Zodpovedný projektant stavby:	Ing. Ondrej Podolec		 Trnavská cesta 27, 831 04 Bratislava
Zodpovedný projektant časti:	Ing. Ondrej Podolec		
Kontroloval:	Ing. Jozef Nižňan		
Miesto stavby:	Petržalka	Okres:	Bratislava
Investor - stavebník:	Hlavné mesto SR Bratislava Primaciálne námestie 1 814 99 Bratislava		
Riaditeľ:	Ing. Slavomír Podmanický		
Zákazkové číslo:	1515		
Dátum:	01/2020		
Stupeň - účel:	DRS		
Počet A4			
Mierka	-		
Časť:	Súprava:		
Stavba: Nosný systém MHD prevádzkový úsek Janíkov dvor - Šafárikovo námestie v Bratislave, 2. časť Bosákova ulica - Janíkov dvor Názov časti: Sprievodná správa			B.2

Názov stavby: Električková trať v Petržalke
Charakter stavby: Líniová stavba dopravnej infraštruktúry vo verejnom záujme
Druh stavby: Stavba električkovej trate a súvisiacej dopravnej infraštruktúry
Kraj: Bratislavský
Katastrálne územie: Petržalka

3 Popis rozdielov v technickom riešení a obsahu stavby medzi DSZ 2018 a DSZ 2020

Obrázok 18 križovatka Šintavská - Jantárová - ideový návrh obstarávateľa

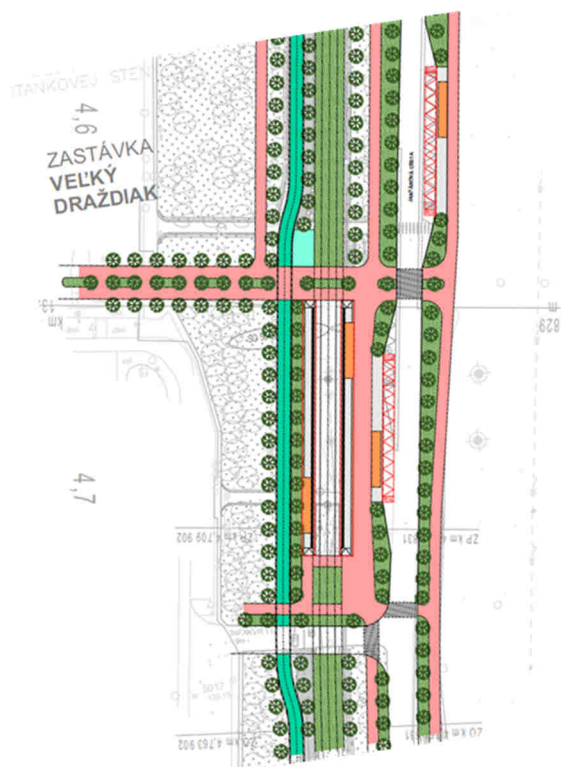
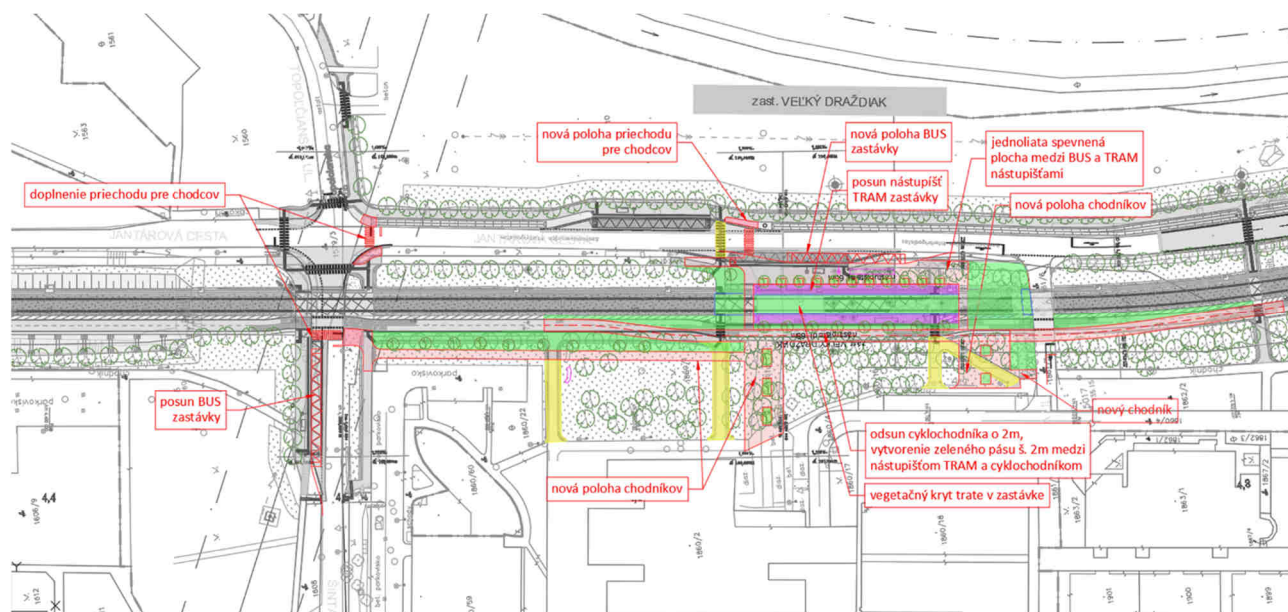
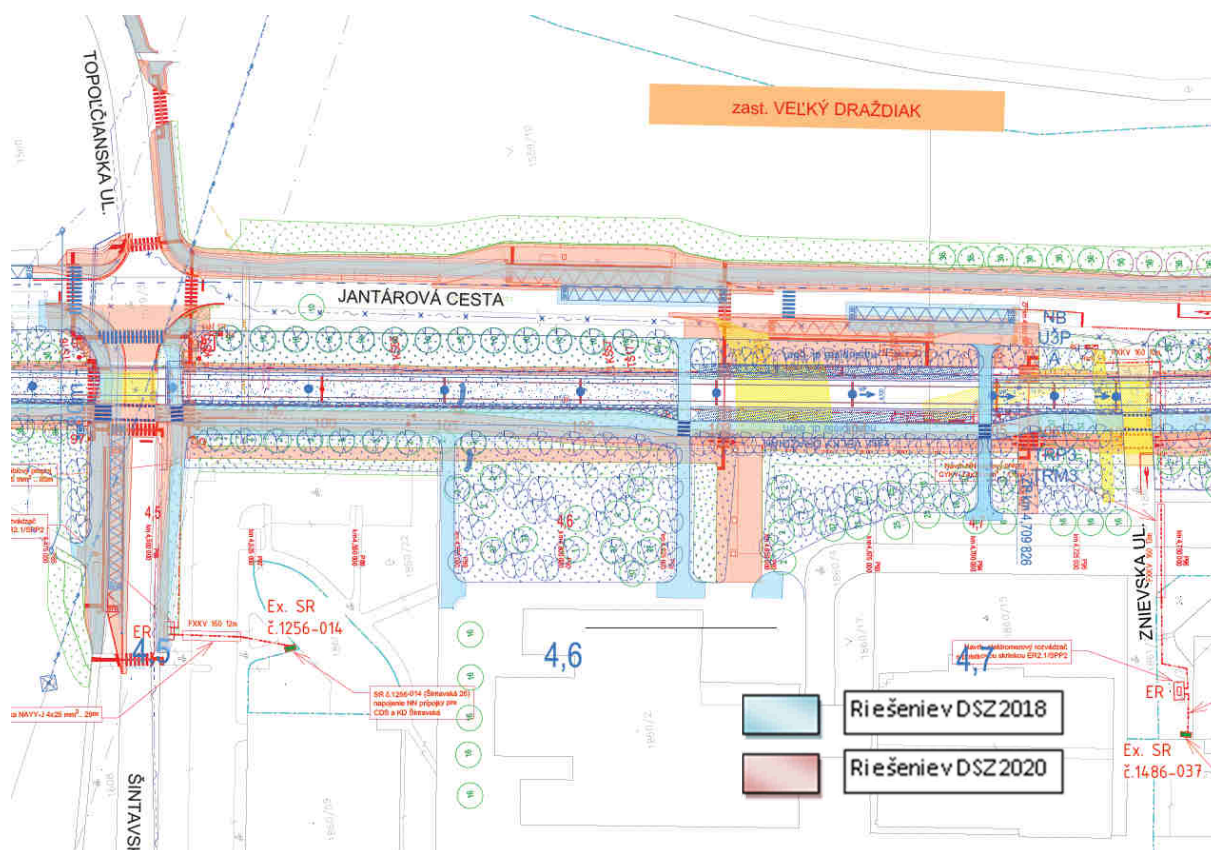
Hlavným predmetom zmien je posun nástupíšť zastávky TRAM južným smerom a preriešenie chodníkov a spevnených plôch v okolí TRAM zastávky a križovatky Jantárová - Pajštúnska. Takisto je predmetom zmien aj riešenie križovatky Šintavská – Jantárová.

- Posun nástupíšť zastávky južným smerom, po začiatok prechodnice smerového oblúka električkovej trate

- V križovatke Pajštúnska – Jantárová doplnenie 2x priechodu pre chodcov. Z tohto dôvodu sa posunie BUS zastávka na Pajštúnskej západným smerom cca o šírku priechodu pre chodcov a upravia / doplnia sa príhlé chodníky.

- Chodník súbežný s Jantárovou cestou po jej západnej strane, spájajúci Pajštúnsku ulicu s TRAM zastávkou Veľký Draždiak, sa primkne k okraju parkoviska pri „modrom dome“ a zrušia sa jeho dve kolmé ramená.

- Medzi zastávkou Veľký Draždiak a plochou pri poliklinike sa v mieste súčasnej betónovej plochy zriadi nová plocha s vegetačnými ostrovmi, orientovaná kolmo na nástupište zastávky TRAM

- Cyklotrasa sa odsadí od západného nástupíšť zastávky TRAM o 2 m a vloží sa tam vegetačný pás. Priebeh cyklotrasy sa z oboch strán zastávky plynulo smerovo upraví

- BUS zastávka v Jantárovej ceste (západná strana komunikácie) sa posunie ku križovatke so Znievskou ulicou tak, aby priechod pre chodcov cez Jantárovú cestu, v mieste BUS zastávok, bol čo najkratší

- Medzi BUS a TRAM nástupišťami a Znievskou ulicou sa vytvorí súvislá spevnená plocha s vegetačnými ostrovmi so stromovou zeleňou
- Za južnou hlavou zastávky sa vytvoria dva na trať kolmé chodníky ku OC Billa a pozdĺž Znievskej ulice

- Kryt električkovej trate medzi nástupišťami sa zmení na vegetačný

- Vloženie vegetačného pásu medzi cyklotrasu a západné nástupište TRAM. Do pásu vysadiť prípadne živý plot. Stromovú alej vysadiť až za cyklotrasu.
- Vloženie vegetačného pásu medzi chodník pre chodcov a cyklotrasu medzi Pajštúnskou ulicou a zastávkou TRAM. Do pásu vysadiť stromovú alej.
- Do vegetačných ostrovov v spevnených plochách pri zastávke TRAM vysadiť stromovú zeleň

Obrázok 22 uzol križovatky Lietavská – Jantárová – ideový návrh obstarávateľa

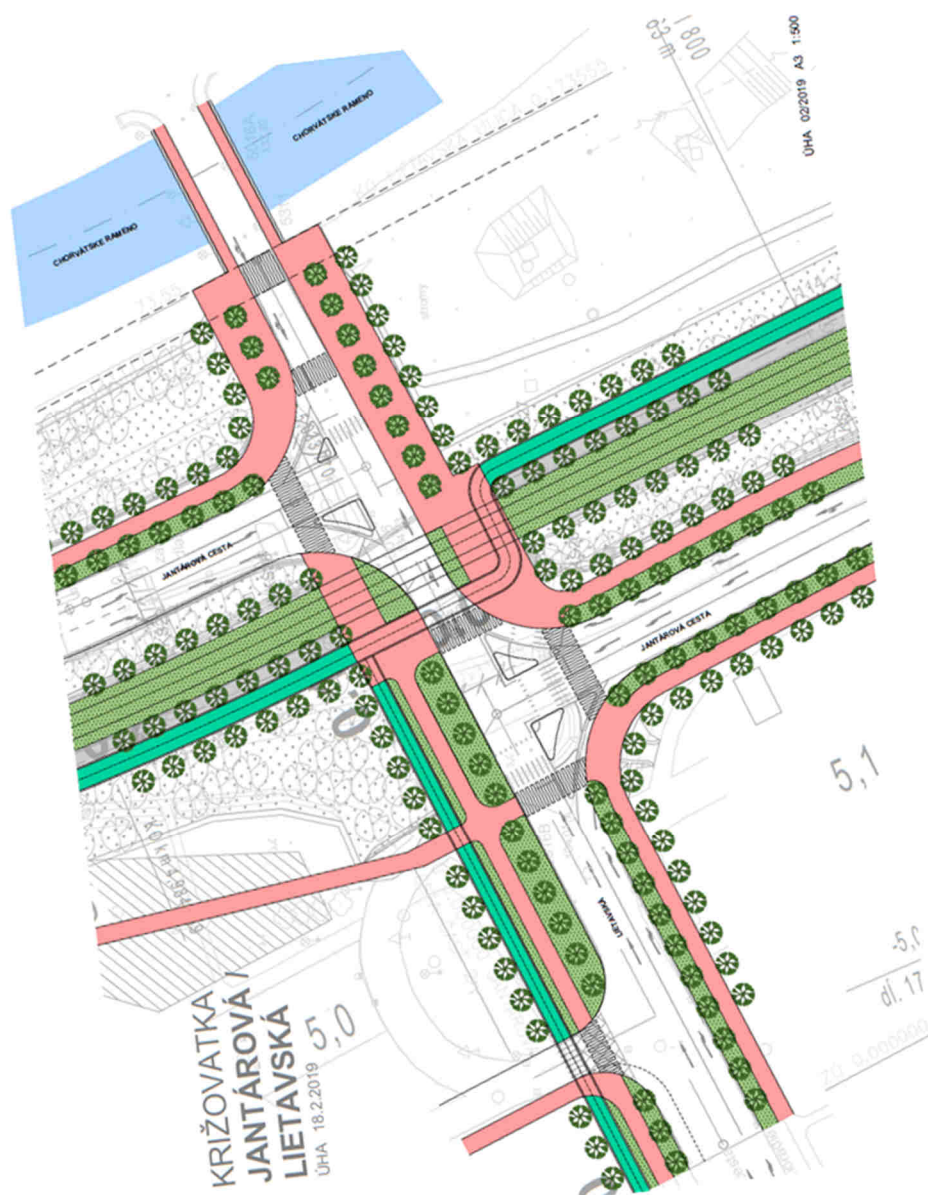
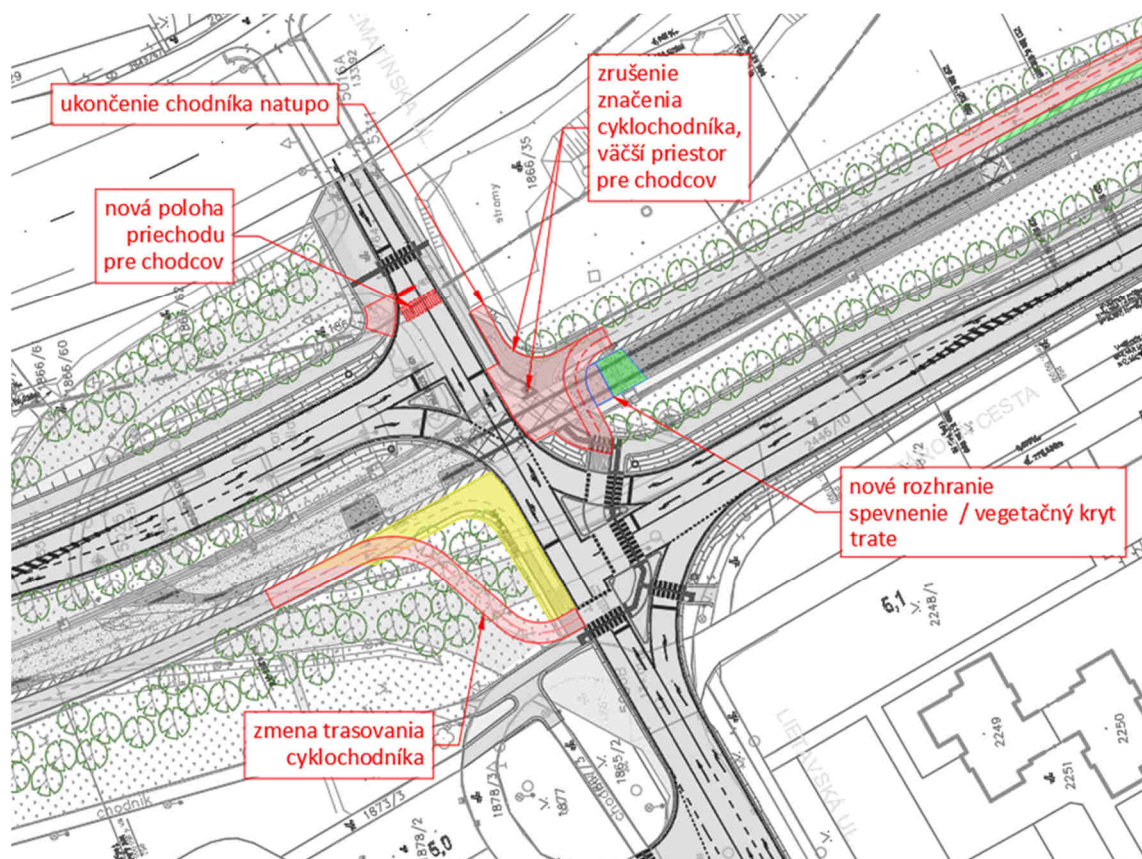
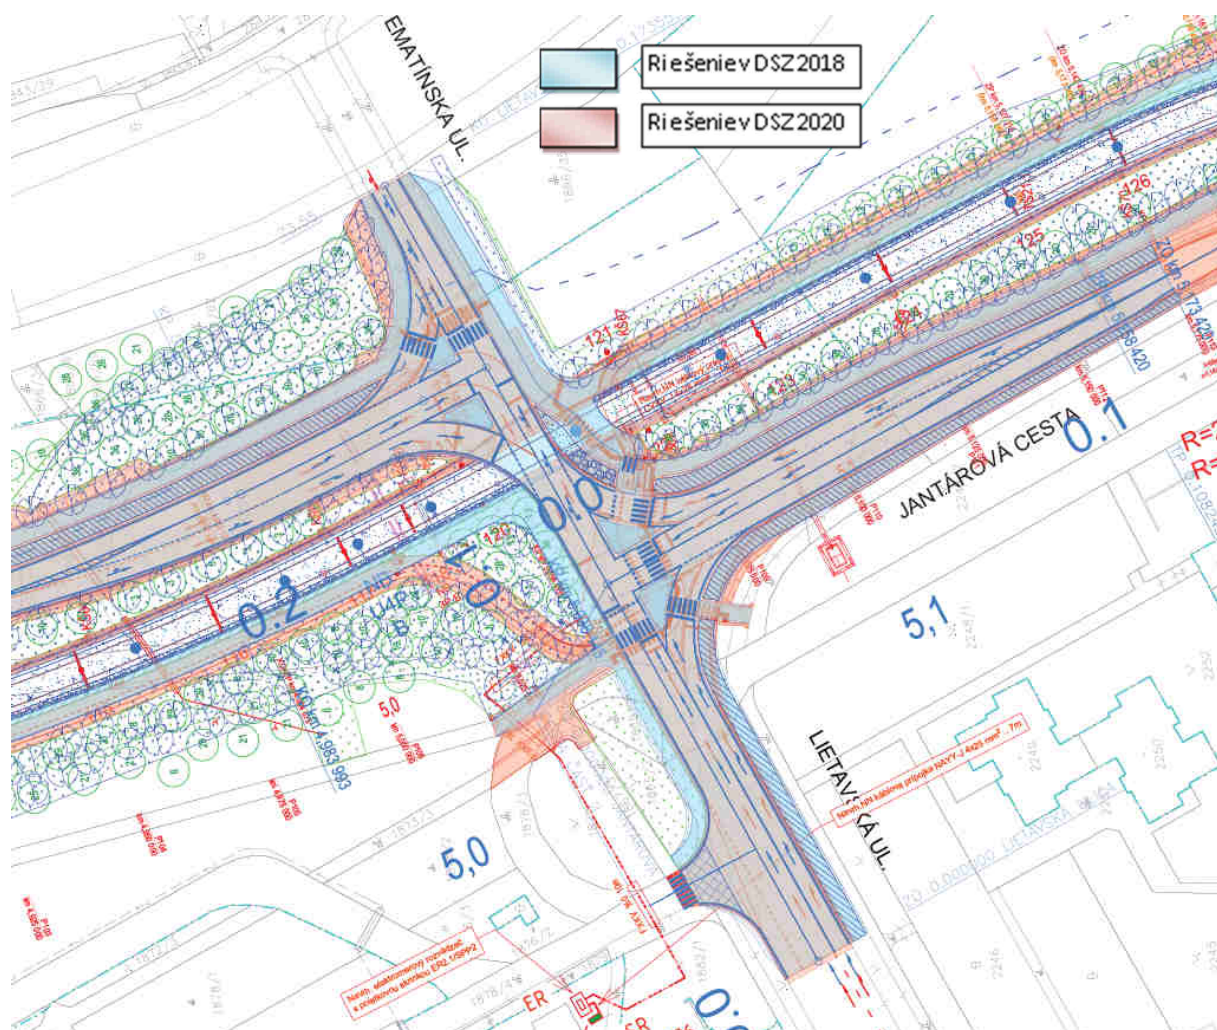
Úpravy v križovatke sa sústreďujú na cyklotrasu.

- Posun priechodu pre Chodcov v komunikácii od Medisima do vhodnejšej polohy, bližšie do križovatky
- Pretrasovanie cyklochodníka s priaznivejším priebehom jeho trasy
- Vytvorenie väčšej, chodcami a cyklistami spoločne zdieľanej plochy v mieste kríženia s električkovou traťou

- Posun rozhrania vegetačného krytu a spevneného krytu korešpondujúceho s úpravou trasy cyklochodníka

Obrázok 25 uzol zastávky Lietavská– ideový návrh obstarávateľa

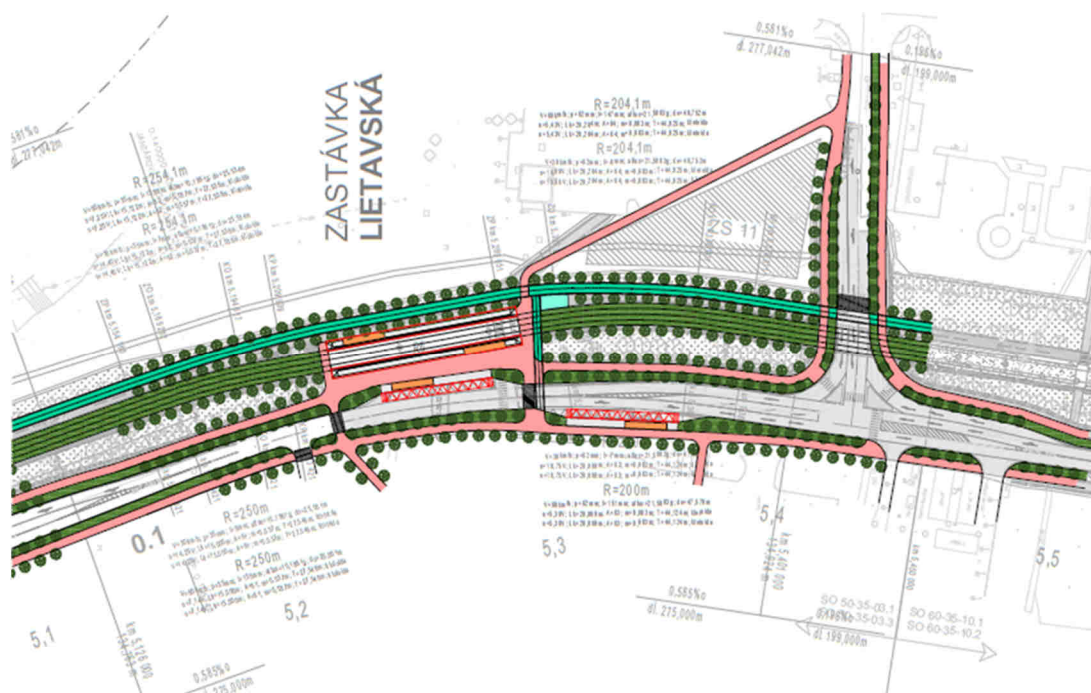
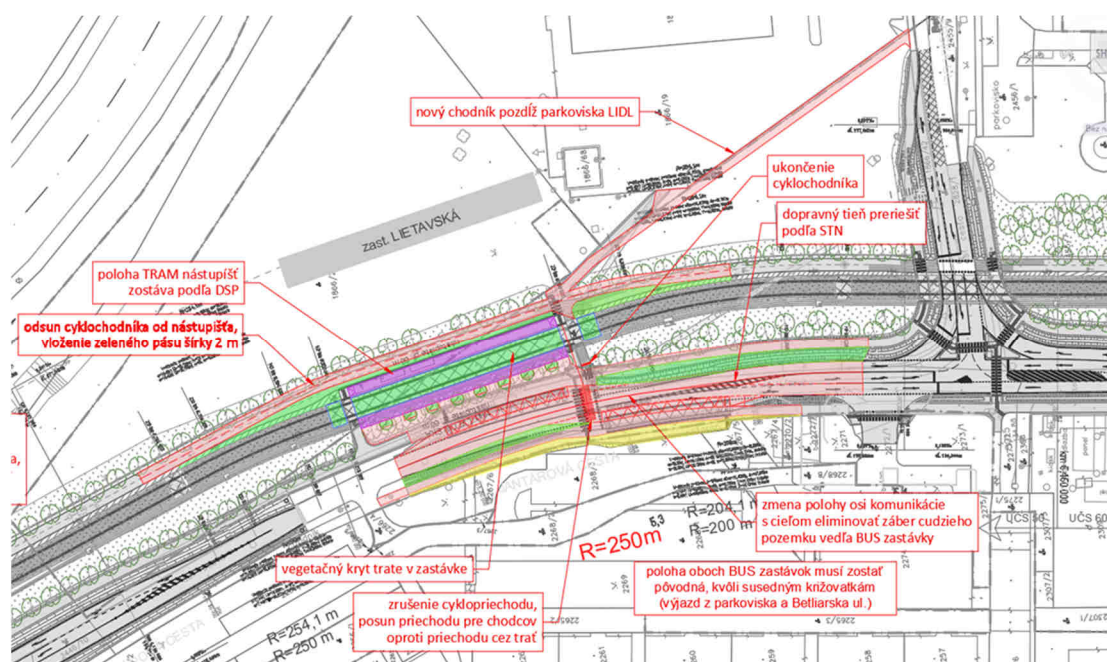
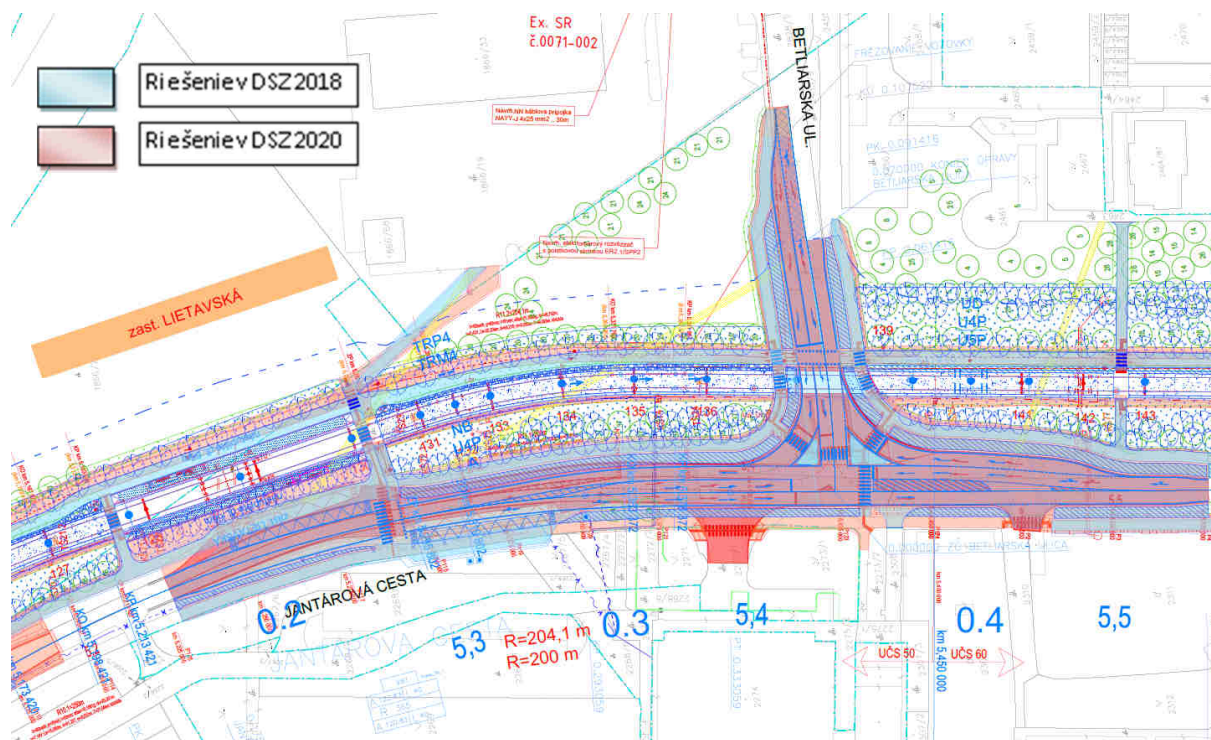
Rozhodujúcimi úpravami sú zmena osi Jantárovej cesty, s cieľom eliminovať záber cudzieho pozemku zo západnej strany a úprava chodníkov a cyklotrasy v okolí TRAM zastávky.

- Pôvodné trasovanie úseku Jantárovej cesty je upravené väčším vydutím smerového oblúka s $R=250\text{m}$ smerom k zastávke TRAM. Tým sa odstráni záber cudzieho pozemku so šírkou cca 2 m v mieste BUS zastávky – vyplýva to z územného konania.
- BUS zastávky zostávajú v pôvodnej polohe podľa DSP (neposúvajú sa pozdĺž komunikácie), pretože to neumožňuje blízkosť oboch susediacich križovatiek (Betliarska na juhu a výjazd z parkoviska na severe)
- Zruší sa cyklopriechod cez Jantárovú cestu a cyklochodník sa ukončí pred chodníkom pre chodcov. Poloha priechodu pre chodcov medzi BUS zastávkami sa posunie oproti priechodu cez trať na konci zastávky – vytvoria jednu líniu.
- Hlavná cyklotrasa sa odsunie od nástupištia TRAM zastávky o 2 m a medzi nástupište a cyklochodník sa vloží vegetačný pás. Priebeh cyklotrasy sa v príľahlých úsekoch plynulo upraví

- Pozdĺž parkoviska OC Lidl sa umiestni nový, diagonálny chodník – pri rešpektovaní hranice pozemku mesta – **táto požiadavka sa nakoniec z dôvodu vzťahu k pozemku neaplikovala! (viď situácie stavby).**
- Nástupište TRAM a zastávka BUS v Jantárovej ceste sa prepojí súvislou spevnenou plochou do ktorej sa vložia vegetačné ostrovy

- Posun rozhrania vegetačného krytu a spevneného krytu korešpondujúceho s úpravou trasy cyklochodníka
- Spevnený kryt trate medzi nástupišťami sa nahradí vegetačným krytom

Obrázok 28 uzol zastávky Janíkov dvor – ideový návrh obstarávateľa

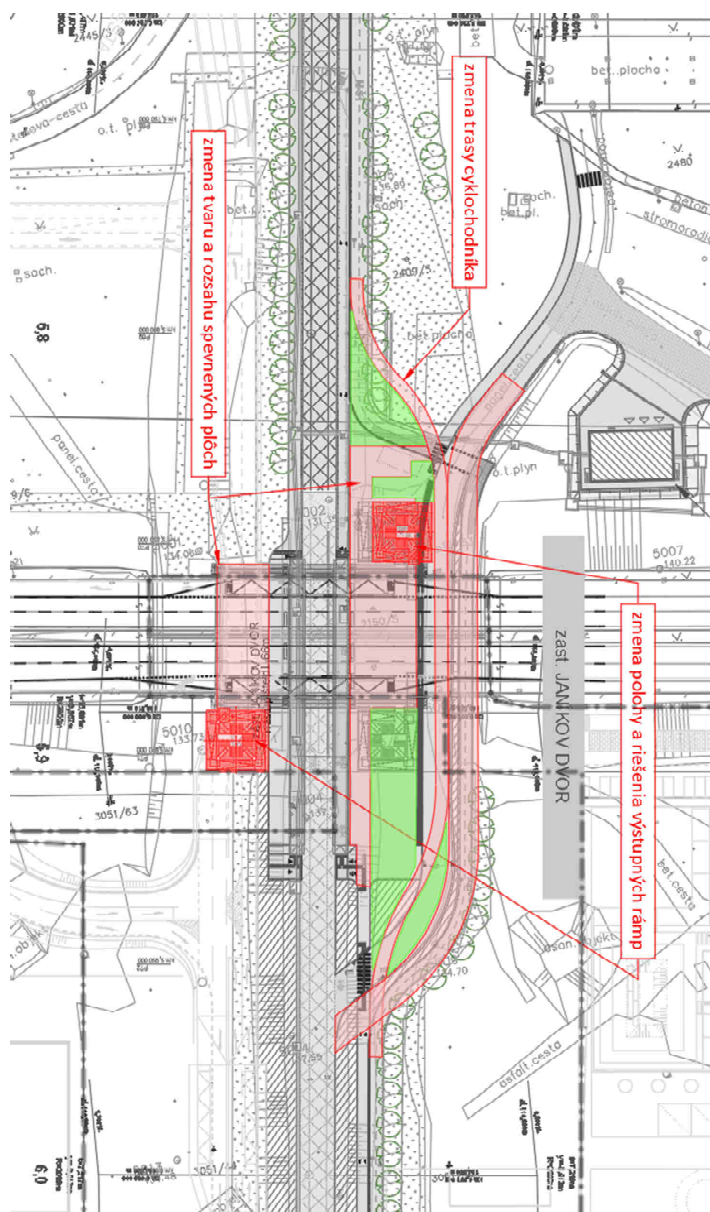
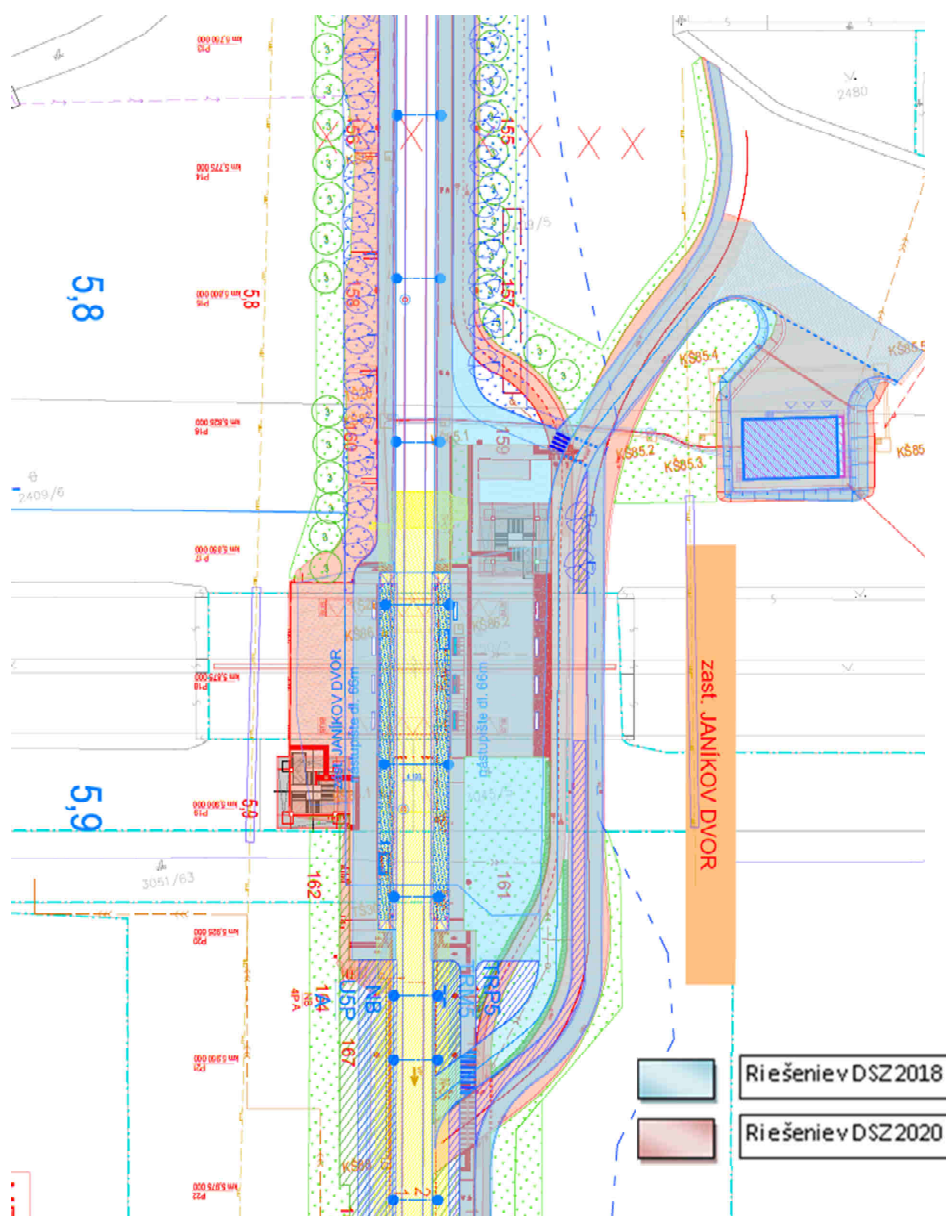
Zmeny spočívajú hlavne v premiestnení výstupných rámp prepájajúcich TRAM zastávku na úrovni terénu s BUS zastávkami na moste Panónska. S tým súvisí dispozičná zmena chodníkov a spevnených plôch pri nástupištiach zastávky TRAM pod mostom.

- vyústenie výstupných rámp priamo z priestoru zastávok

- Konštrukcie rámp a schodišťa posunuté tak, aby po oboch stranách stĺpov bol vytvorený dostatočný priestor pre chodcov
- Lokálne zúžený jazdný pruh pre cyklistov
- Plochy zelene umožňujú konštrukciu čiastočne nechať obrásť popínavými rastlinami – perforovaný obal (sieťovina a pod.) do výšky min 250cm
- Symetrické riešenie pre komunikácie po oboch stranách – prepojenie Petržalka – Južné Mesto
